### ODPOWIEDZI DO SWZ

w postępowaniu o udzielenie zamówienia publicznego, którego wartość szacunkowa nie przekracza kwoty określonej w przepisach wydanych na podstawie art. 3 ust. 1 pkt 1 ustawy, realizowanym w trybie podstawowym pn: **Budowa toru rowerowego typu "Pumptrack" oraz placu do aktywności ruchowej typu Street Workout, dz. nr 43/33 i 43/35 obręb Redzikowo gm. Słupsk**

**Znak sprawy: ZP.271.11.2022**

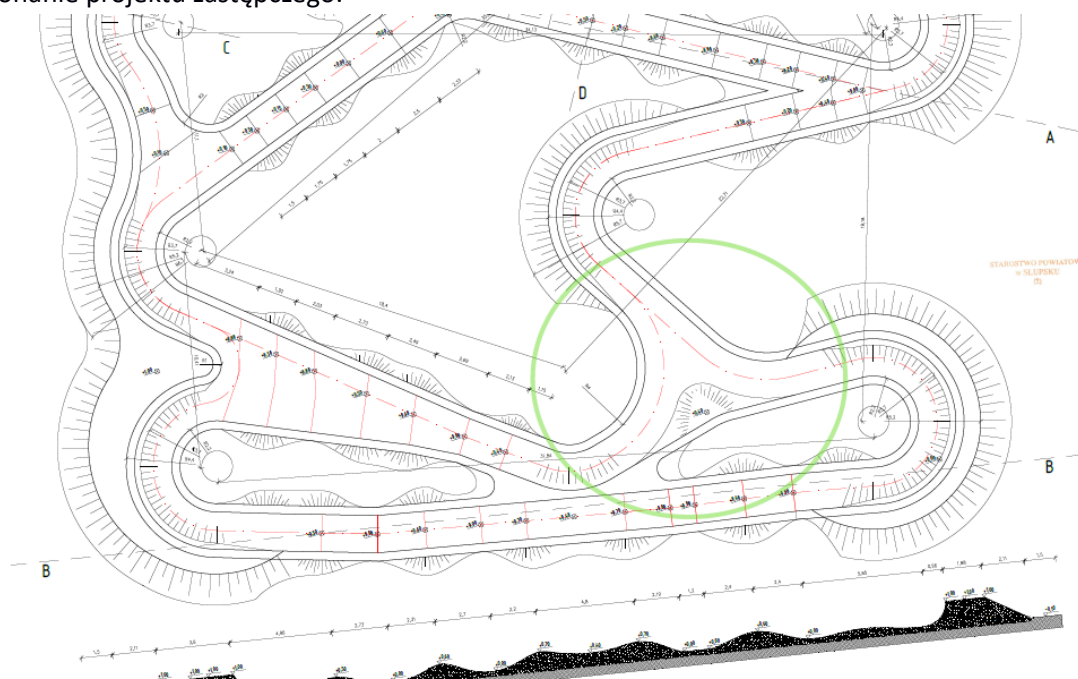
W obrębie projektowanego toru występują miejsca bez żadnych przeszkód napędzających, na których użytkownicy wytracą prędkość i nie będzie możliwa jazda bez pedałowania. Prosimy o informację czy Zamawiający przewiduje możliwość wprowadzenia zmian w projekcie lub wykonanie projektu zastępczego.

W zielonym okręgu wskazane jest miejsce bez przeszkód napędzających i wyfłaszczeni toru.

Istnieje możliwość wprowadzenia zmian w projekcie podczas wykonywania inwestycji, po uprzedniej akceptacji Zamawiającego.
